ORIENTAÇÃO DE OBRA: QUADRA 05 – LOTE 07

Alerta: Terceira orientação sobre adequação de muretas frontais, favor providenciar a adequação, caso não houver a adequação será passível de aplicação de MULTA.

Segue a foto em anexo do problema relatado.

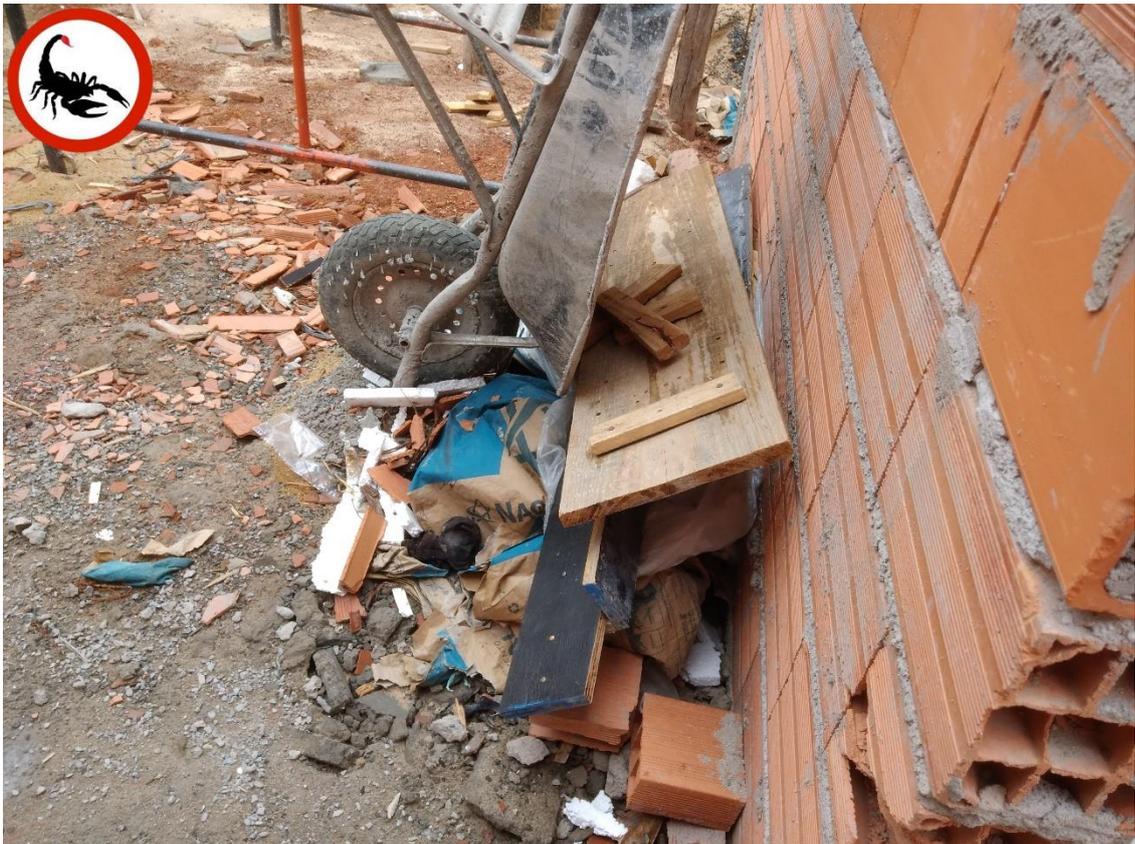
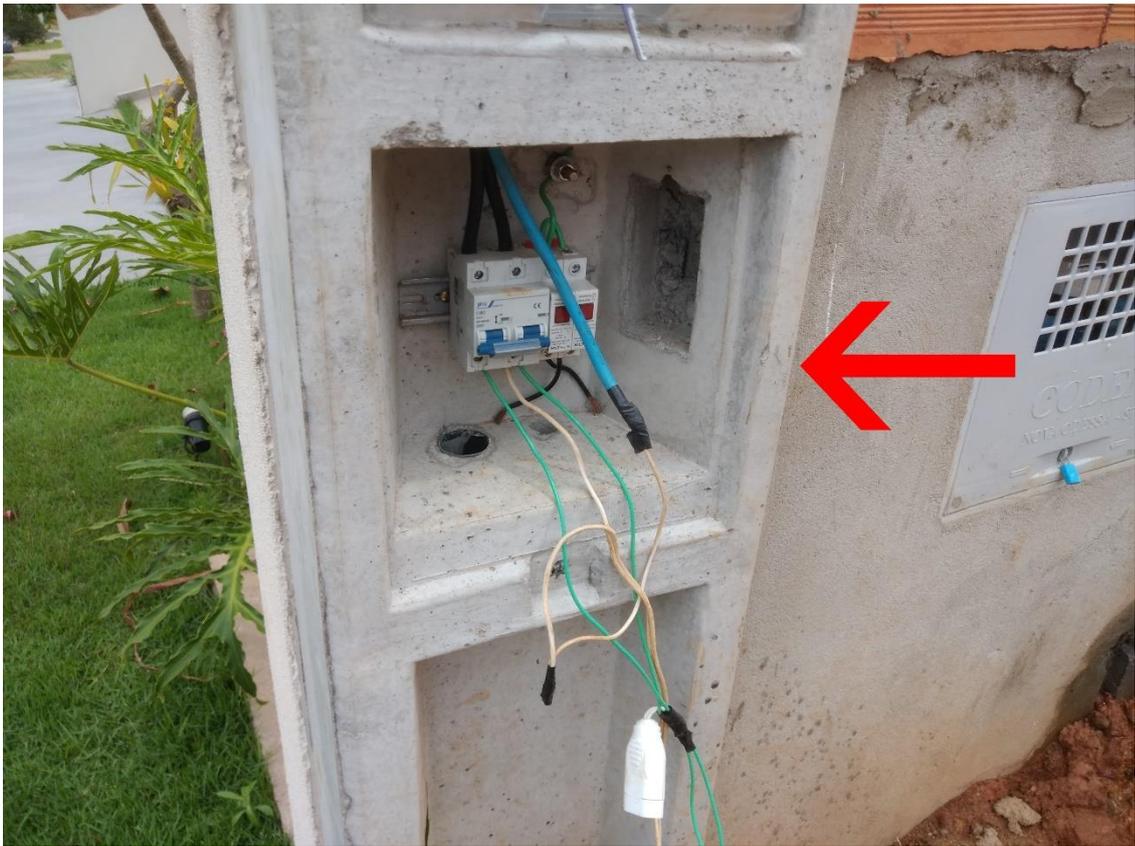
- 1 – Providenciar a organização de madeiras que se encontram amontoadas, organizando-as de modo que fiquem elevadas do solo, visando evitar um local de proliferação de animais peçonhentos.
- 2 – Providenciar uma limpeza na obra que se encontra com bastante entulho, visando evitar um local de proliferação de animais peçonhentos.
- 3 – Atenção das muretas frontais sendo executadas excedendo o limite de altura de 1 metro, favor providenciar a adequação.

4 – Providenciar a o fechamento da caixa de energia visando evitar possíveis acidentes elétricos.

5 – Atenção a tela de proteção caída, favor orientar aos prestadores de serviço a sempre após o expediente fechar a tela de proteção, visando acessos a obra, precavendo possíveis acidentes.

Observação: Visita realizada em 21/10/24, prazo para adequação de **5 dias para adequação das muretas e 48h para as demais irregularidades** a partir do recebimento desta orientação. Caso a situação relatada acima estiver regularizada, favor desconsiderar a orientação e seguir o andamento da obra.
